Dot.: odtworzenia nawierzchni w ul. Steyera

1. „Budowa sieci wodociągowej w ul. Steyera w Świnoujściu z przyłączami i zewnętrznymi instalacjami wodociągowymi do budynków”
2. „Przebudowa kolektora sanitarnego tłoczego zrzutowego o Sr. 400 mm z przepompowni ścieków P2 na oczyszczalnię ścieków”.

Zwracamy się z prośbą, o zmianę technologii odtworzenia nawierzchni j/n:

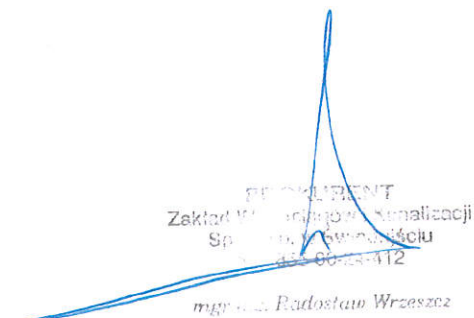
- na odcinku od punktu 12 do punktu 17 prosimy o zmianę odtworzenia z rozścielacza na recykler ^{po trasie wsłoku} (nawierzchnia na tym odcinku w najbliższym terminie jest planowana do przebudowy przez Urząd Miasta w ramach zadania pn. „Obwodnica Wschodnia”).

- na odcinku od punktu 17 do punktu 35 o szerokości 4,70 m (szerokość ulicy Steyera na tym odcinku wynosi 7,70m, wartość tę należy pomniejszyć o 3,0 m wykonanego odtworzenia z rozścielacza po wcześniejszej budowie kanalizacji sanitarnej tłocznej), na nawierzchnie z płyt drogowych po demontażu nawierzchni istniejącej zgodnie z załącznikiem graficznym. (W przypadku złego stanu technicznego płyt drogowych, krawężników, płytek chodnikowych zajdzie konieczność zakupu nowego materiału).

- odcinek od punktu 35 do punktu 55 po trasie wykonanego wykopu z recyklera (nawierzchnia na tym odcinku w najbliższym terminie jest planowana do przebudowy przez Urząd Miasta w ramach zadania pn. „Obwodnica Wschodnia”).

Opinia jest pozytywna z uwagą na planowaną realizację
Obwodnicy Wschodniej oraz tymczasowe odroczenie do czasu
sprzyjających warunków atmosferycznych.
